ODPOWIEDZI NA PYTANIA WYKONAWCÓW

Dotyczy: postępowania pn. „Przebudowa pomieszczeń na poziomie +5 w Bloku A na Centralny Blok Operacyjny” – sprawa nr 12/PN/2020/BK

Pytanie nr 112

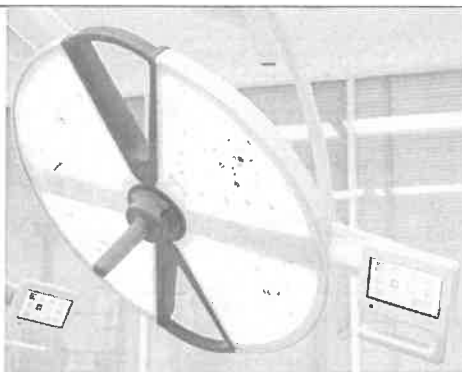
Dotyczy dokumentu Projekt Technologia. Branża architektura.

pkt. 1 Karta wykończenia pomieszczeń: BLOK „A” V piętro BLOK OPERACYJNY
Nazwa pomieszczenia/numer: sala operacyjna nr 5.03; sala operacyjna nr 5.04

Odpowiedź: Zamawiający wyposażenie umieścił w załączniku nr 9.

Pytanie nr 113

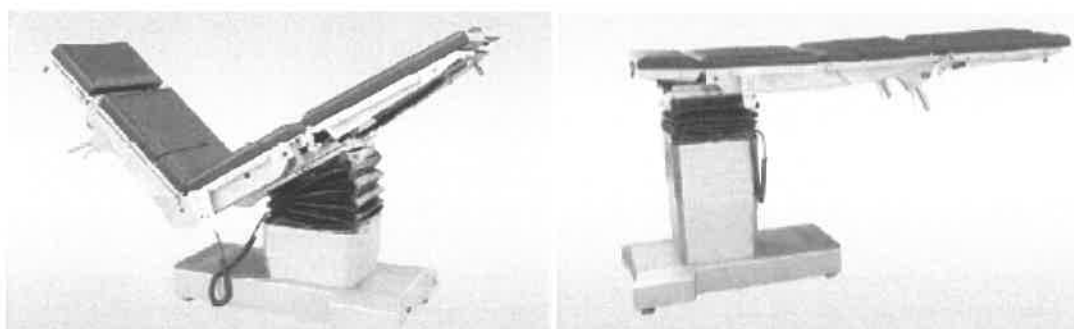
26	Blokada przejazdu stołu poprzez 4 wysuwane stopki, aktywowane z pilota, gwarantujące pewne blokowanie stołu na czas operacji
27	W przypadku aktywowania hamulca uniesienie stołu o maksymalnie 10 mm ze względu na konieczność zapewnienia stabilizacji pola operacyjnego.
28	Elementy konstrukcyjne oraz zewnętrzne osłony stołu wykonane ze stali nierdzewnej. Dopuszcza się osłony przegubu z tworzyw sztucznych. Nie dopuszcza się obudowy podstawy wykonanej z tworzywa oraz konstrukcji z innych materiałów niż stal nierdzewna.
29	Miękkie materace, szczelne (zgrzewane ultradźwiękowo), z pamięcią kształtu, o właściwościach przeciwdoleźynowych, odcinane z blatu stołu. Instalacja z użyciem tworzywowego połączenia kształtowego, nie dopuszcza się sposobu montażu opartego o rzep. Grubość materaca 60 mm
30	Dopuszczalne obciążenie dynamiczne stołu min. 275 kg
31	Dopuszczalne obciążenie statyczne stołu min. 320 kg

32	Masa stołu max. 350 kg
33	Błat przezierny dla promieni RTG umożliwiający wykonywanie zdjęć RTG pacjenta oraz monitorowanie pacjenta przy pomocy ramienia C
34	Możliwość umieszczenia tacy na kasetę RTG w tunelu znajdującym się blacie stołu. Błat wyposażony w prowadnice na kasetę RTG co najmniej w segmencie podgłówek, oparcia pleców i siedziska pozwalający na umieszczenie tacy zarówno od strony podnóżków jak i od strony zagłówek
35	Możliwość uzyskania w stole znacznego wychylenia blatu od kolumny stołu wynoszącego 1500 mm
36	Ładowarka wbudowana w podstawę stołu
37	Napięcie zasilania 24 V
38	Podstawa stołu wyposażona w złącze wyrównania potencjału

Odpowiedź: Zamawiający wyposażenie umieścił w załączniku nr 9.

Pytanie nr 114

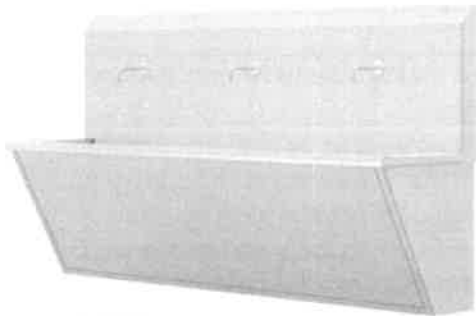
Dotyczy dokumentu Projekt Technologia. Branża architektura.

pkt. 1 Karta wykończenia pomieszczeń: BLOK „A” V piętro BLOK OPERACYJNY

Odpowiedź: Wymogi dla myjni 3 stanowiskowej dla lekarzy poz. 33 kosztorys sanitarny, dodatkowo wycenić myjnię :
